I. Результаты обследования:

1. Территории, прилегающей к зданию (участка)

Муниципальное бюджетное общеобразовательное учреждение г. Астрахани «Гимназия № 4»
414024, г. Астрахань, ул. Б. Хмельницкого, 16, корп. 1

к Акту обследования ОСИ к паспорту доступности ОСИ № 31-08 от 25 августа 2021 г

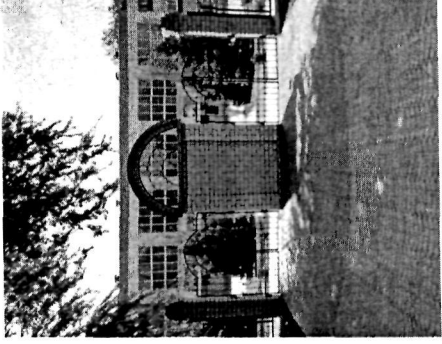
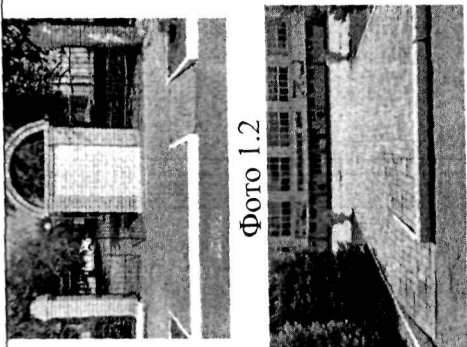
N п/п	Наименование функционально-планировочного элемента	Наличие элемента		Выявленные нарушения и замечания	Работы по адаптации объектов	
		есть/ нет	N на пла- не		Значимо для инвалидов (категория)	Содержание
1.1	Территория, прилегающая к зданию (участок)					
1.1.	Вход (входы) на территорию	есть		Перед входом на территорию рядом с входной калиткой, на стене отсутствует знак, указывающий на доступность объекта.	К, С-п, С-ч, Г-п, Г-ч	<p>Рекомендуется установить знак, указывающий на доступность объекта</p>  <p>Высота расположения нижнего края рельефных тактильно-визуальных указателей и тактильно-визуальных табличек должна быть от 1,3 до 1,5 м от уровня поверхности пола. Плоскостные визуальные знаки доступности объекта для инвалидов на креслах-колясках и инвалидов по слуху перед</p>
			 <p>Фото 1.1</p>

<p>Отсутствуют предупреждающие тактильные наземные указатели (ТНУ) перед входом на территорию</p>	<p>С-п</p>	<p>Установить предупреждающие тактильные наземные указатели перед входом. Предупреждающие указатели должны иметь глубину - протяженность пересекасмой части от 500 до 600 мм и рифления следующего типа: - усеченные конусы, усеченные купола или цилиндры, расположенные в линейном порядке, используемые для обустройства перед лестницами и дверями предупреждающих ТНУ, разрешающих движение в прежнем направлении с осторожностью.(4.1.6 ГОСТ Р 52875-2018 Указатели тактильные наземные для инвалидов по зрению. Технические требования, п.5.1.10 СП 59.13330.2020)</p>	<p>Текущий ремонт</p>
			 <p>Фото 1.1</p>			<p>входами в здание рекомендуется размещать на одном уровне с рельефными тактильно-визуальными знаками.(п. 6.1.7, 6.5.1 СП 59.13330.2020; п. 4.3.7 ГОСТ Р 52131-2019).</p>

Перед входом на территорию рядом с входной калиткой, на стене отсутствует информирующая тактильная табличка для людей с нарушением зрения.	С-п	Вход на земельный участок приспособляемого объекта следует оборудовать доступными для МГН элементами информации об объекте. Установить информационную табличку об объекте. Информационная табличка должна находиться на высоте 1,3 - 1,5 м. (п. 4.3.7.3 ГОСТ Р 52131-2019; п. 5.1.1 СП 59.13330.2020)	Организационные мероприятия
1.2	Путь (пути) движения на территории	есть	 <p>Фото 1.2</p> <p>Фото 1.3</p>				
1.3	Лестница (наружная)	нет

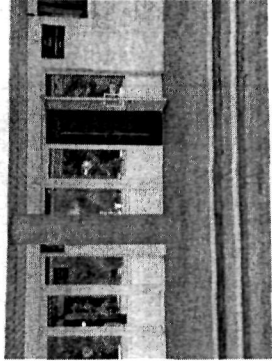
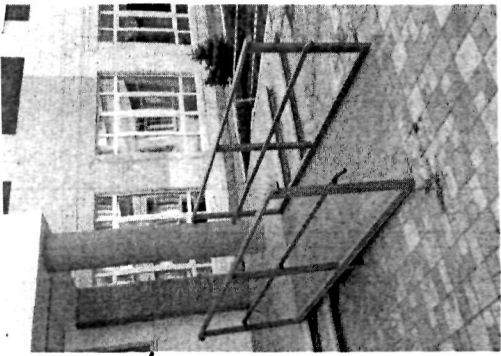
N п/п	Наименование функционально-планировочного элемента	Наличие элемента		Выявленные нарушения и замечания		Работы по адаптации объектов	
		есть/нет	N на плане	Содержание	Значимо для инвалида (категория)	Содержание	Виды работ
2.1	Лестница (наружная)	есть		Перед ступенями лестницы учреждения отсутствуют предупреждающие тактильные указатели.	С-п	Установить предупреждающие тактильные наземные указатели перед ступенями лестницы (внизу). Предупреждающие указатели должны иметь глубину - протяженность пересекаемой части от 500 до 600 мм и рифления следующего типа: - усеченные конусы, усеченные купола или цилиндры, расположенные в линейном порядке, используемые для обустройства перед лестницами и дверями предупреждающих ТНУ, разрешающих движение в прежнем направлении с осторожностью.(4.1.6 ГОСТ Р 52875-2018 Указатели тактильные	Текущий ремонт
				 <p>Фото 2.1</p>  <p>Фото 2.1 (а)</p>

2.2	Пандус (наружный)	Есть	 <p>Фото 2.2</p>	<p>Пандус: ширина 1,0 м. Ограждения двухсторонние с двухуровневыми поручнями на высоте: 0,92 м и 0,52 м. Угол наклона 110 ‰.</p> <p>Отсутствуют завершающие части поручней длиной 0,3 м.</p>	К, О-н	<p>наземные для инвалидов по зрению. Технические требования, п.5.1.10 СП 59.1330.2020</p>  <p>Вариант 1 Вариант 2</p>	<p>Организационные мероприятия</p> <p>При этом угле наклона передвижение людей на кресле-коляске должно быть с помощью сопровождающих лиц. (п.5.1.14 СП 59.1330.2020)</p> <p>Текущий ремонт</p> <p>Предусмотреть завершающие части поручней, которые должны быть горизонтальными и выступать за границы марша пандуса на 0,3 м. Форма завершающих частей поручней должна быть травмобезопасной, с плавным завершением вниз. Например:</p>
-----	-------------------	------	--	--	--------	--	--

2.3	Входная площадка	есть	 <p>Фото 2.3</p>	<p>На входной площадке расположены опорные колонны, контрастно выделенные по отношению к окружающему фону. Отсутствуют тактильно-контрастные указатели, выполняющие функцию предупреждения вокруг опорных колонн .</p>	С-ч		Текущий ремонт.
				<p>Установить тактильно-контрастные указатели, выполняющие функцию предупреждения вокруг опорной колонны. Вокруг отдельно стоящих опор, расположенных на путях следования, вместо типовых предупреждающих указателей допускается применять сплошное круговое предупредительное мощение, расстоянием между внешним и внутренним диаметрами не менее 0,5 м или обустройство круговых тактильно-контрастных указателей глубиной 0,5-0,6 м. (п.5.1.10 СП 59.13330.2020)</p>

2.4	Двери (входные)	есть	 <p>Фото 2.4</p>	<p>Входные двери двустворчатые распашные. Ширина входного дверного проема в свету 1,37 м (ширина одной створки двери 0,68 м). Дверь оборудована доводчиком.</p> <p>Продолжительность закрывания двери 6 с.</p> <p>Нижний край прозрачной поверхности расположен на высоте 0,77 м от уровня пола.</p>	Г-п, Г-ч, С-п, С-ч, К	<p>Так как капитальный ремонт не планируется. Обеспечить ширину одной створки двери не менее 0,9 м не представляется целесообразным, т.к. при открытии двух створок соблюдается норма доступности в ширине дверного проема (1,37 м) (п. 6.1.5 СП 59.13330.2020).</p>	---
			 <p>Фото 2.1</p>  <p>Фото 2.5 (а)</p>	<p>Контрастная маркировка прозрачных поверхностей дверей расположена не корректно. Нижний край прозрачного полотна дверей находится на высоте 0,77 м от поверхности пола.</p>	С-п	<p>Предусмотреть яркую контрастную маркировку на прозрачных полотнах дверей в форме прямоугольника высотой не менее 0,1 м и шириной не менее 0,2 м или в форме круга диаметром от 0,1 до 0,2 м.</p> <p>Расположение контрастной маркировки следует разместить на уровне 1,3 – 1,4 м.</p> <p>Примечание: контрастную маркировку допускается заменять декоративными рисунками или фирменными знаками, узорами и т. п. той же яркости. Маркировка должна быть нанесена с обеих сторон дверного полотна. (п.6.1.5).</p>	Организационные мероприятия

СП 59.13330.2020)		Организационные мероприятия
				Ручки входных дверей не контрастны по отношению к цвету полотна двери	С-ч	<p>Рекомендовано обеспечить контрастность ручек входных дверей по отношению к цвету двери (п. 6.4.1 СП 59.13330.2020).</p> 	Организационные мероприятия
2.5	Тамбур	есть					---
	ОБЩИЕ требования к зоне			На входной группе отсутствует знак, указывающий на доступность здания.	Все	<p>Рекомендуется установить знаки, указывающие на доступность объекта. (п. 6.1.7, 6.5.1 СП 59.13330.2020; п. 4.3.7 ГОСТ Р 52131-2019).</p> 	Организационные мероприятия

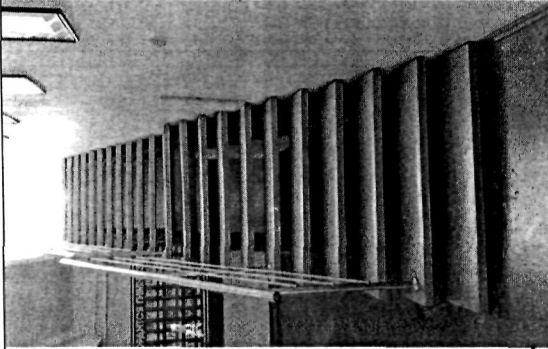
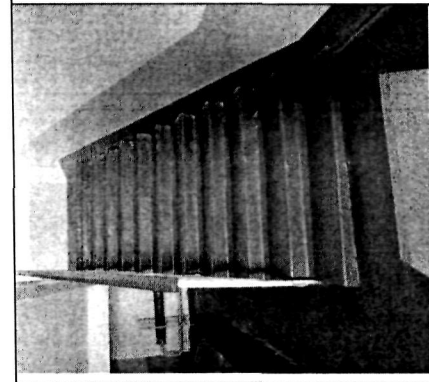
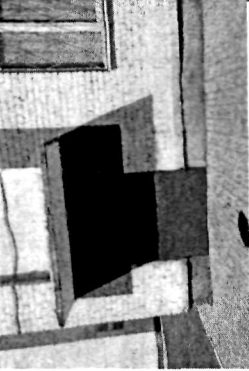
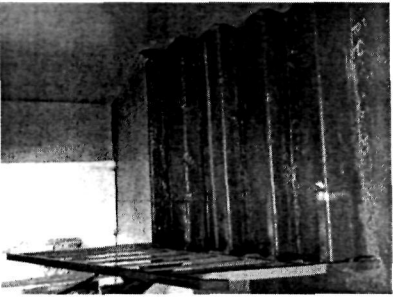
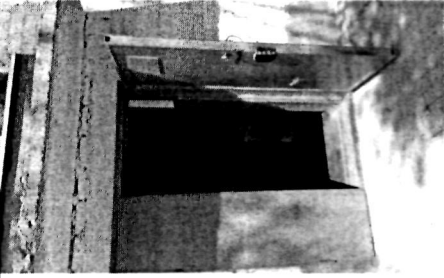
N п/п	Наименование функционально-планировочного элемента	Наличие элемента		Выявленные нарушения и замечания		Работы по адаптации объектов	
		есть/нет	N на плане	Содержание	Значимо для инвалида (категория)	Содержание	Виды работ
3.1	Коридор (вестибюль, зона ожидания, галерея, балкон)	есть	 Фото 3.1	Отсутствует специальный рельефный план помещения (тактильная мнемосхема), выполненный с применением шрифта по системе Брайля.	С-п	Рекомендовано изготовить и установить тактильную мнемосхему. Она поможет сориентироваться и спланировать маршрут движения незрячему или слабовидящему человеку. Указатели для инвалидов по зрению рекомендуются устанавливать (обустроить) на следующих элементах путей движения: - на расстоянии 1,5-2,0 м после входа с правой стороны устанавливаются тактильные мнемосхемы или	Организационные мероприятия
			 Фото 3.2

<p>Фото 3.3</p>	<p>Отсутствуют места отдыха для МГН и их обозначения.</p>	<p>С-ч</p>	<p>Тактильно-звуковые мнемосхемы с указанием планировки участка и доступных зданий.</p>	<p>Организационные мероприятия</p>
		 <p>Фото 3.4</p>	<p>Расположенные в коридоре опорные колонны контрастно не выделены.</p>	<p>С-ч</p>	<p>Рекомендовано предусмотреть зоны отдыха на два-три места, в том числе для инвалидов на креслах-колясках(1 этаж), везде, где ожидаются посетители. При большой длине этажа зону отдыха следует предусматривать через 25 - 30 м (п. 6.2.5 СП 59.13330.2020).</p> 	<p>Текущий ремонт</p>

3.2. Лестница (внутри здания)	есть	 <p>Фото 3.6</p>	<p>Лестницы на вертикальных путях следования. Отсутствует выделение контрастным цветом краевых ступеней.</p>	С-ч	<p>На проступях краевых ступеней лестничных маршей должны быть нанесены одна или несколько противоскользящих полос, контрастных с поверхностью ступени, как правило, желтого цвета, общей шириной 0,08-0,1 м.</p> <p>Допускается применение контрастных противоскользящих полос с фотолуминисцентным покрытием, если это предусмотрено заданием на проектирование, Расстояние между краем контрастной полосы и краем проступи ступени - от 0,03 до 0,04 м. В том случае, если лестница включает в себя несколько маршей, предупреждающая тактильная полоса обустраивается только перед верхней ступенью верхнего марша и нижней ступенью нижнего марша. Выделить цветом (или фактурой) краевые ступени лестницы путем нанесения одной или несколько полос, контрастных с поверхностью ступеней,</p>	Текущий ремонт

3.3	Пандус (внутри)	нет	 <p>Фото 3.8</p>		<p>(например, желтого цвета), имеющих общую ширину в пределах 0,08-0,1 м. Расстояние между контрастной полосой и краем проступи - от 0,03 до 0,04 м. (п. 5.1.12 СП 59.13330.2020)</p>		<p>Текущий ремонт</p>
					<p>Нанести тактильно- тактильно-контрастные предупреждающие указатели глубиной 0,5-0,6 м, с высотой рифов 4 мм на участки пола на коммуникационных путях перед доступными дверными проемами, находящимися фронтально по ходу движения, входами на лестничные клетки, открытыми лестничными маршами, стационарными препятствиями должны иметь (п. 6.2.3 СП 59.13330.2020, п. 4.1.6 ГОСТ Р 52875-2018)</p>

здания)						
3.4	Лифт пассажирский	нет			С-п, С-ч		
3.5.	Дверь	есть	 <p>Фото 3.10</p>  <p>Фото 3.11</p>  <p>Фото 3.12</p>	Рядом с дверьми на стене со стороны ручки отсутствуют информизирующие тактильные таблички о назначении помещения.		<p>Разместить информационные таблички обозначающие назначение кабинетов на стене со стороны ручки двери, на высоте от 1,4 до 1,6 м и на расстоянии 0,3 м от центра информационного блока таблички до края дверного проема с учетом п. 6.2.1.5, 6.2.1.6 ГОСТ Р 51671-2020.</p> <p>Табличка должна быть контрастной, выполненной рельефно-графическим способом, продублирована шрифтом Брайля в соответствии с п. 6.2.1.16, 6.2.1.17, 6.4.1 – 6.4.5 ГОСТ Р 51671-2020.</p> <p>Расположение информационной таблички должно позволять инвалиду приближаться к ней на расстояние до 0,08 м, чему не должны мешать выступающие конструктивные и декоративные элементы стен, предметы мебели или распахивающаяся дверь (п. 6.5.9, 6.5.1, 6.5.2 СП 59.13330.2020, п.6.2.1.4 – 6.2.1.6, 6.2.1.16, 6.2.1.17, 6.4.1 – 6.4.5 ГОСТ Р 51671-2020).</p>	Текущий ремонт

3.6	Пути эвакуации (в т.ч. зоны безопасности)	есть	 <p>Фото 3.14</p>	<p>Двухстворчатые двери: при открытых створках ширина дверного проема в свету 1,15 м.</p> <p>Одностворчатые распашные двери: ширина дверного проема в свету от 0,75 м.</p>	К	<p>Рекомендуется обеспечить ширину проема в свету распашных дверей не менее 0,9 м. (п. 6.2.4 СП 59.13330.2020)</p> <p>До адаптации следует организовать сопровождение людей с инвалидностью.</p>	Текущий ремонт

3.6	Пути эвакуации (в т.ч. зоны безопасности)	есть	 <p>Фото 3.16</p>  <p>Фото 3.17</p>	<p>Высота порога более 0,14 м.</p> <p>Отсутствует выделение контрастным цветом краевых ступеней лестницы.</p>	К, О-н, С-п, С-ч	<p>Обеспечить высоту порога не более 0,014 м. До момента адаптации дверного проема оборудовать дверной проем мобильными пандусами. (п. 5.1.8 СП 59.13330.2020)</p> 	Текущий ремонт, до адаптации элемента применять индивидуальные решения с ТСП.
				С-ч		Выделить цветом (или фактурой) краевые ступени лестницы путем нанесения одной или несколько полос, контрастных с поверхностью	Организационные мероприятия

ступеней, (например, желтого цвета), имеющих общую ширину в пределах 0,08-0,1 м. Расстояние между контрастной полосой и краем проступи - от 0,03 до 0,04 м. (п. 5.1.12 СП 59.13330.2020).				
				Фото 3.18 	Отсутствуют места отдыха для МГН и их обозначения.	Все	На первом этаже предусмотреть зоны отдыха на два-три места, в том числе для инвалидов на креслах-колясках, везде, где ожидаются посетители. При большой длине этажа зону отдыха следует предусматривать через 25 - 30 м (п. 6.2.5 СП 59.13330.2020).		Организационные мероприятия
ОБЩИЕ требования к зоне				Отсутствует организация помощи персонала для людей с инвалидностью.	Все	Разработать регламент оказания услуг людям с инвалидностью, внести необходимые изменения в должностные инструкции, провести обучение персонала. Разработать регламент (порядок) и провести мероприятия,	Организационные мероприятия

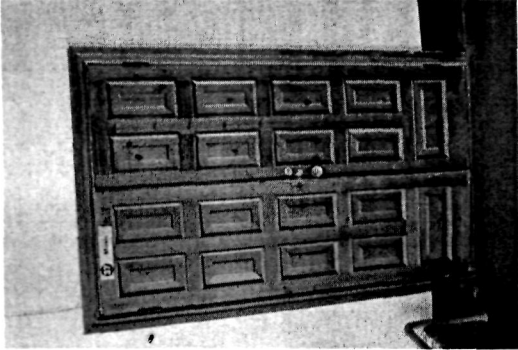
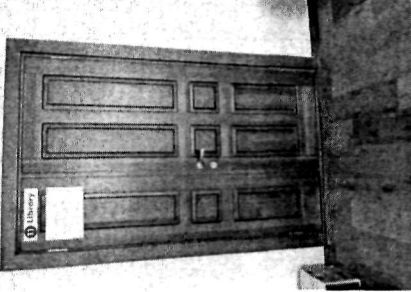
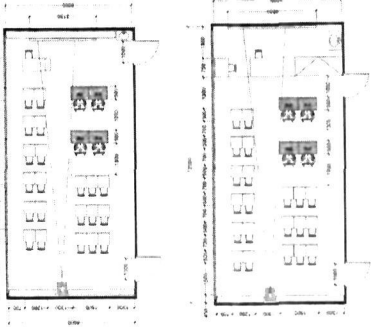
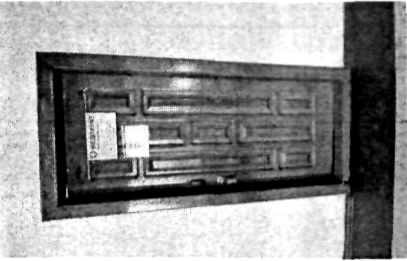
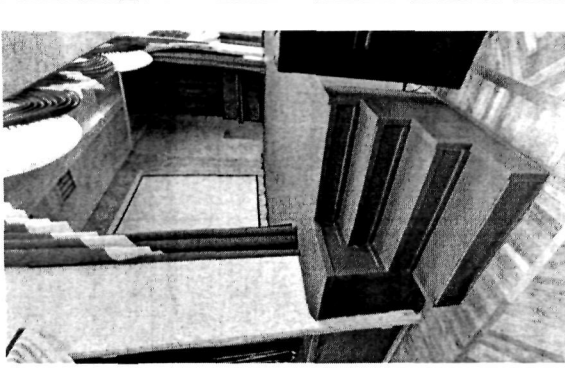
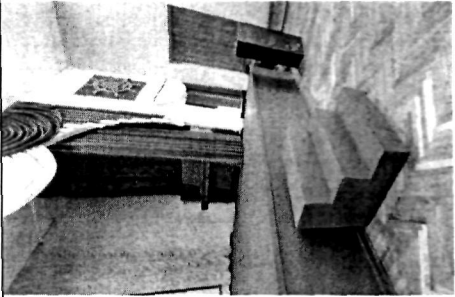
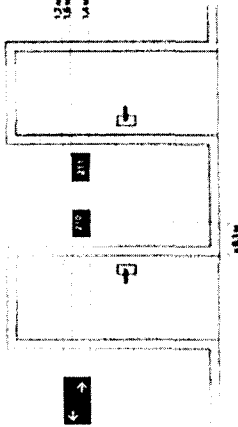
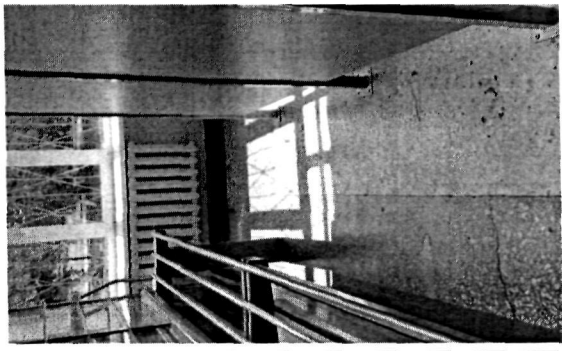
N п/п	Наименование функционально-планировочного элемента	Наличие элемента		Выявленные нарушения и замечания		Работы по адаптации объектов	
		есть/ нет	N на пла не	Содержание	Значимо для инвалида (категория)	Содержание	Виды работ
4.1	Кабинетная форма обслуживания	есть					
4.1.1	Учебные кабинеты	Есть		Отсутствуют информирующие обозначения рядом с входом в учебные кабинеты.	С-п, С-ч	Разместить информационные таблички обозначающие назначения кабинетов на стене со стороны ручки двери, на высоте от 1,4 до 1,6 м и на расстоянии 0,3 м от центра информационного блока таблички до края дверного проема с учетом п. 6.2.1.5, 6.2.1.6 ГОСТ Р 51671-2020. Табличка должна быть контрастной, выполненной рельефно-графическим способом,	Текущий ремонт

<p>продублирована шрифтом Брайля в соответствии с п. 6.2.1.16, 6.2.1.17, 6.4.1 – 6.4.5 ГОСТ Р 51671-2020. Расположение информационной таблички должно позволять инвалиду приближаться к ней на расстояние до 0,08 м, чему не должны мешать выступающие конструктивные и декоративные элементы стен, предметы мебели или распахивающаяся дверь (п. 6.5.9, 6.5.1, 6.5.2 СП 59.13330.2020, п.6.2.1.4 – 6.2.1.6, 6.2.1.16, 6.2.1.17, 6.4.1 – 6.4.5 ГОСТ Р 51671-2020). Обеспечить высоту порога не более 0,14 м. (п.5.1.8 СП 59.13330.2020)</p>		<p>продублирована шрифтом Брайля в соответствии с п. 6.2.1.16, 6.2.1.17, 6.4.1 – 6.4.5 ГОСТ Р 51671-2020. Расположение информационной таблички должно позволять инвалиду приближаться к ней на расстояние до 0,08 м, чему не должны мешать выступающие конструктивные и декоративные элементы стен, предметы мебели или распахивающаяся дверь (п. 6.5.9, 6.5.1, 6.5.2 СП 59.13330.2020, п.6.2.1.4 – 6.2.1.6, 6.2.1.16, 6.2.1.17, 6.4.1 – 6.4.5 ГОСТ Р 51671-2020). Обеспечить высоту порога не более 0,14 м. (п.5.1.8 СП 59.13330.2020)</p>	<p>В каждом учебном помещении на одну группу учащихся следует в среднем предусматривать возможность оборудовать по 1-2 места для учащихся-инвалидов по каждому виду нарушений здоровья – опорно-двигательного аппарата (ОДА), слуха и зрения. Минимальный размер зоны на одно место с учетом подъезда и разворота коляски равен 1,8х1,8 м. Ширина прохода между рядами столов для учащихся, передвигающихся в креслах-колясках и на опорах – не менее 0,9 м от спинки стула до следующего стола, а у места учащегося на кресле-коляске вдоль прохода не</p>

<p>Фото 4.1</p> 	<p>Пороги высотой более 0,14 м</p>	<p>К, О-н</p>	<p>В каждом учебном помещении на одну группу учащихся следует в среднем предусматривать возможность оборудовать по 1-2 места для учащихся-инвалидов по каждому виду нарушений здоровья – опорно-двигательного аппарата (ОДА), слуха и зрения. Минимальный размер зоны на одно место с учетом подъезда и разворота коляски равен 1,8х1,8 м. Ширина прохода между рядами столов для учащихся, передвигающихся в креслах-колясках и на опорах – не менее 0,9 м от спинки стула до следующего стола, а у места учащегося на кресле-коляске вдоль прохода не</p>	
<p>Фото 4.2</p> 	<p>Размещение учебных мест для МГН.</p>	<p>Все</p>		
<p>Фото 4.3</p>

менее 1,4 м. Другие размеры, где не проезжают на кресле-коляске – между рядом столов и стеной с оконными проемами – не менее 0,5 м; между рядами столов и стенами без оконных проемов – не менее 1,0 м. Расстояние между столами в ряду – не менее 0,85 м.

В общем случае, в классном помещении достаточно первые столы в ряду у окна и в среднем ряду предусмотреть для учащихся с недостатками зрения и нарушением слуха, а для учащихся, передвигающихся в кресле-коляске – выделить 1-2 первых стола в ряду у дверного проема. При замене двухместных столов на одноместные уже будут соблюдены требуемые параметры проходов между столами для инвалидов в креслах-колясках, между столами и стеной, проходы к входной двери и доске.

4.1.2	Библиотека	есть	 <p>Фото 4.5</p>  <p>Фото 4.6</p>			<p>В читальном зале библиотеки следует предусматривать обособленные, но рядом с проходом, зоны для размещения специальных мест: для учащихся-инвалидов, передвигающихся в креслах-колясках и использующих иные индивидуальные средства реабилитации при ходьбе и отдельно – для учащихся с недостатками зрения. Рабочее место для инвалидов по зрению должно иметь дополнительное периметральное освещение, а также дополнительное место для чтения и предусматривать возможность размещения тифлотехнических средств. В читальном зале библиотеки образовательного учреждения не менее 5% читальных мест следует оборудовать с учетом доступа учащихся на кресле-коляске и отдельно</p>	
-------	------------	------	--	--	---	--	--

<p>– для учащихся с недостатками зрения. Рабочее место для инвалидов по зрению должно иметь дополнительное освещение по периметру. Места в читальном зале для учащихся-инвалидов рекомендуются предусматривать в виде индивидуальных полукабин, изолированных барьерами. Размеры зоны рабочего места на одного ребенка-инвалида на кресле-коляске составляют не менее 1,8x0,9 м. Проход между рабочими столами для свободного проезда и подъезда к столу должен быть не менее 0,9 м, т.е. размеры рабочей зоны вместе с проходом – 1,8x1,8 м. Часть стойки-барьера выдачи книг в абонементе в общеобразовательных учреждениях рекомендуется устраивать высотой не более 0,7 м. Книги, находящиеся в открытом доступе, и картотеку желательно, по возможности, располагать в пределах зоны досягаемости (выгнутой руки) учащегося-инвалида на кресле-коляске, т.е. не выше 1,2 м при ширине прохода у стеллажей или у картотеки не менее 1,2 м. СП 138-133302021</p> <p>Ширина рабочего фронта стойки должна быть не менее 1,0 м. (п. 8.1.7. СП 59.13330.2020)</p>

4.1.3	Медицинский кабинет	есть	 <p>Фото 4.7 (3.15)</p>	Ширина дверного проема в свету 0,75 м	К, О-н	Обеспечить ширину входного дверного проема в свету не менее 0,9 м (п.б.1.5 СП 59.13330.2020).	Текущий ремонт
			 <p>Фото 4.8</p>  <p>Фото 4.9</p>	Высота порога в дверном проеме более 0,014 м (0,05 м).	К, О-н	<p>Обеспечить высоту порога входной двери не более 0,014м (п. 6.1.5 СП 59.13330.2016). До момента адаптации дверного проема оборудовать дверной проем мобильными пандусами.</p> <p>Например:</p> 	Текущий ремонт

4.2	Зальная форма обслуживания	есть		В зале не предусмотрены места для людей, передвигающихся на кресле-коляске.	Все	<p>Места для учащихся-инвалидов с поражением ОДА следует предусматривать на горизонтальных участках пола, в рядах, непосредственно примыкающих к проходам, и в одном уровне с входом в актовый зал. Для людей с инвалидностью, передвигающихся в инвалидных креслах-колясках, места в актовых залах следует предусматривать в первом ряду перед сценой (подиумом и т.п.), если имеется допустимый вертикальный угол зрения с этих мест. Следует предусматривать места для инвалидов на креслах-колясках из расчета: в зале на 50-150 мест - 3-5 мест; в зале на 151-300 мест - 5-7 мест; в зале на 301-500 мест - 7-10 мест; в зале на 501-800 мест - 10-15 мест. Также должен быть обеспечен доступ для инвалидов на креслах-колясках на эстраду, сцену.</p> <p>Часть обычных кресел в зале рекомендуется предусмотреть возможность установки при необходимости фиксирующих и опорных приспособлений. (п.8.2.3 СП 59.13330.2020)</p> <p>Места для учащихся-инвалидов с нарушением опорно-двигательного аппарата следует предусматривать на горизонтальных участках пола, в рядах, непосредственно примыкающих к проходам и в одном уровне с входом в актовый зал.</p>	Текущий ремонт

4.2.1	Актовый зал		 <p>Фото 4.10</p>				
			 <p>Фото 4.11</p>				
			 <p>Фото 4.12</p>

Текущий ремонт
			<p>Лестница на сцену не оборудована поручнями. Высота сцены 0,8 м</p>	<p>О-н</p>	<p>Для подъема на сцену, кроме лестниц, должен быть предусмотрен стационарный или приставной пандус шириной не менее 0,9 м с уклоном 8% и бортиками по бокам. Лестницы и пандусы должны иметь ограждения с двойными поручнями на высоте 0,7 м и 0,9 м от уровня пола, наиболее целесообразно применение лестнично-подъемника.(СП 138-13330-2021)</p>	<p>Организационные мероприятия</p>
		<p>Фото 4.13</p> 	<p>Отсутствуют места/зона, оборудованные системой усиления слышимости.</p>	<p>С-ч</p>	<p>Оборудовать 5% мест системой усиления слышимости и обозначить международным знаком доступности для людей с нарушением слуха.</p>

4.2.3.	Столовая	есть	 <p>Фото 4.14 (3.10)</p>	<p>Рядом с дверьми со стороны ручки отсутствуют информирющие тактильные таблички о назначении помещения с нарушением зрения</p>	С-п, С-ч	<p>Разместить информационные таблички обозначающие назначение кабинетов на стене со стороны ручки двери, на высоте от 1,4 до 1,6 м и на расстоянии 0,3 м от центра информационного блока таблички до края дверного проема с учетом п. 6.2.1.5, 6.2.1.6 ГОСТ Р 51671-2020. Табличка должна быть контрастной, выполненной рельефно-графическим способом, продублирована шрифтом Брайля в соответствии с п. 6.2.1.16, 6.2.1.17, 6.4.1 – 6.4.5 ГОСТ Р 51671-2020.</p> <p>Расположение информационной таблички должно позволять инвалиду приближаться к ней на расстояние до 0,08 м, чему не должны мешать выступающие конструктивные и декоративные элементы стен, предметы мебели или распахивающаяся дверь (п. 6.5.9, 6.5.1, 6.5.2 СП 59.13330.2020, п.6.2.1.4 – 6.2.1.6, 6.2.1.16, 6.2.1.17, 6.4.1 – 6.4.5 ГОСТ Р 51671-2020).</p>	Текущий ремонт

<p style="text-align: center;">Фото 4.15</p>  <p style="text-align: center;">Фото 4.16</p>  <p style="text-align: center;">Фото 4.17</p>		<p>В помещении буфета (столовой зоны) расстановка столов, инвентаря и оборудования должна обеспечивать беспрепятственное движение инвалидов.</p> <p>Ширина прохода около прилавков для сервирования блюд в предприятиях самообслуживания должна быть не менее 0,9 м. Для обеспечения свободного огибания при проезде кресла-коляски ширину прохода следует увеличивать до 1,1 м, а в ресторане - не менее 1,2 м. В буфетах и закусовых должно быть не менее одного стола высотой 0,8-0,85 м. (п.8.4.7. СП 59.13330.2020)</p> <p>В обеденных залах общеобразовательных учреждений в зонах для учащихся-инвалидов стулья рекомендуются крепить стационарно.</p> <p>(п. 4.23, 4,24 СП 138-13330-2012)</p>	
--	--	--	---	--	---	--

4.3	Бассейн	есть	  <p>Фото 4.18</p>  <p>Фото 4.19</p>  <p>Фото 4.21</p>	Отсутствует выделение контрастным цветом краевых ступеней лестницы.	С-п	Выделить цветом (или фактурой) краевые ступени лестницы путем нанесения одной или несколько полос, контрастных с поверхностью ступеней, (например, желтого цвета), имеющих общую ширину в пределах 0,08-0,1 м. Расстояние между контрастной полосой и краем ступени - от 0,03 до 0,04 м. (п. 5.1.12 СП 59.13330.2020).	Организационные мероприятия
			На пути движения МПН в дверных проемах пороги более 0,015 м	К, С-п, О-п	Обеспечить высоту порога не более 0,014 м. До момента адаптации дверного проема оборудовать дверной проем мобильными пандусами. (п.5.1.8 СП 59.13330.2020)	Текущий ремонт	
			Отсутствует подъемник для инвалидов.	К, О-п	Рассмотреть вопрос о необходимости установки подъемного устройства в бассейн	Организационные мероприятия
